索奈克斯高性能变速箱改良件

产品公告

77733-01K

GM 4L60 &E, 4L65E, 4L70E

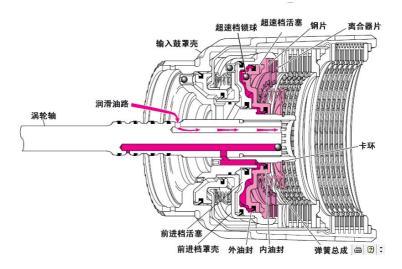
- 衬套由经硬化处理 的铬钼钢制成。
- 修包还包含了一个 重新设计的超速档 活塞和 O 型密封圈。
- 不论早期还是新近版本的此类变速箱均可适用。
- 重新设计的衬套不 会堵住离合器的供 油通道。

通用 4L60, 4L60-E, 4L65-E 和 4L70-E 的输入鼓以经常开裂而为人熟知,其原因是输入轴被压在了超速档离合器上。 SONNAX 现在提供一款经硬化的钢套以增强输入鼓防止其失效。使用 77733-01K 修包时无需任何机加工。
